镇巴简池镇中心小学运动场及附属工程图纸答疑

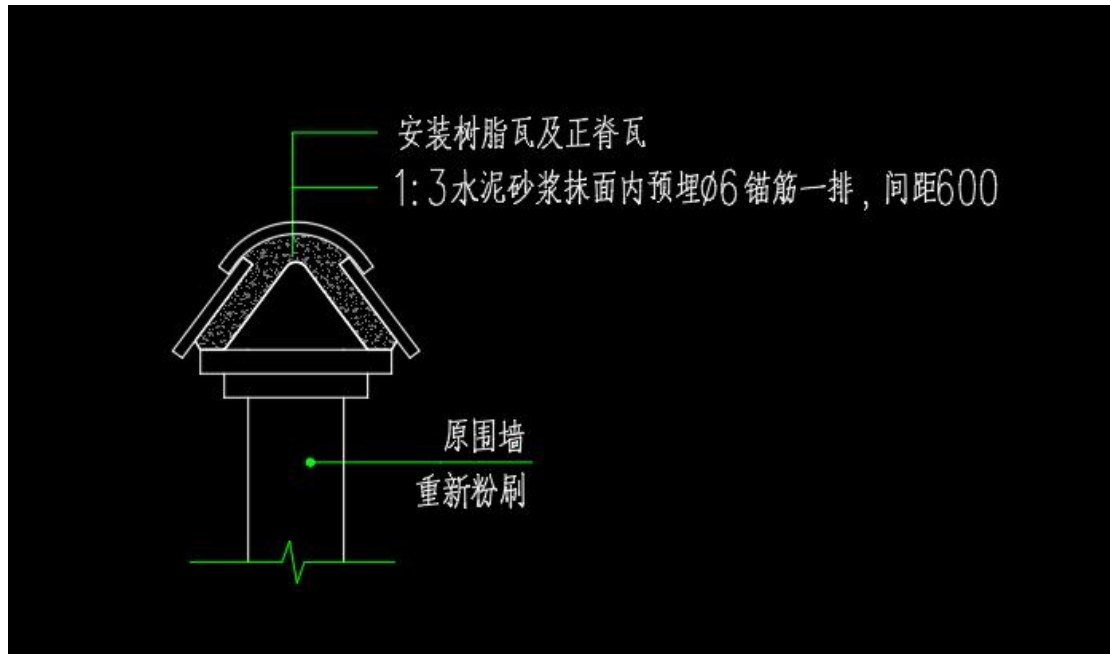
2. 更换水沟处混凝土盖板的具体做法，混凝土盖板是否为成品盖板及盖板的规格

回复：成品混凝盖板 50*30*6cm

室外篮球场剖面图

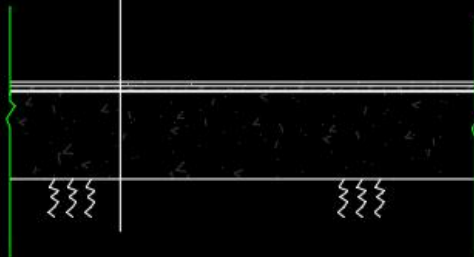
6. 改造后地面铺装总平图中篮球场与跑道做法一致，均为 13mm 厚塑胶面层铺地，但做法详图中篮球场做法与跑道做法不一致，请明确

篮 球 场 的 做 法

回复：篮球场 428.64m²，羽毛球场 81.74*2=163.48m²；操场与跑道

做法一致 1920-428.64-163.48=1327.88m²

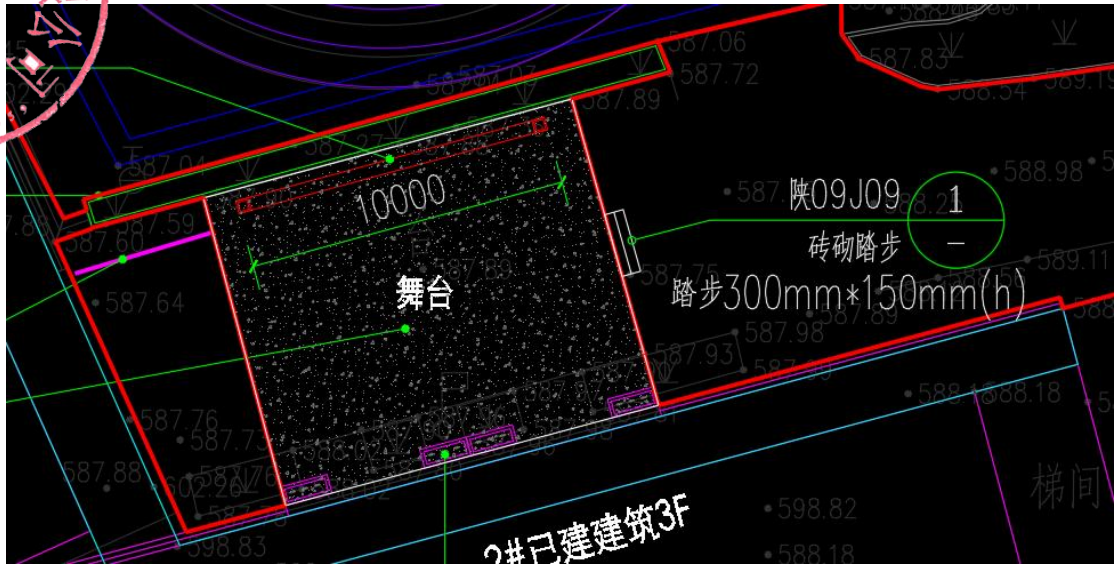
8.

请明确长度

回复：预估 15 米。
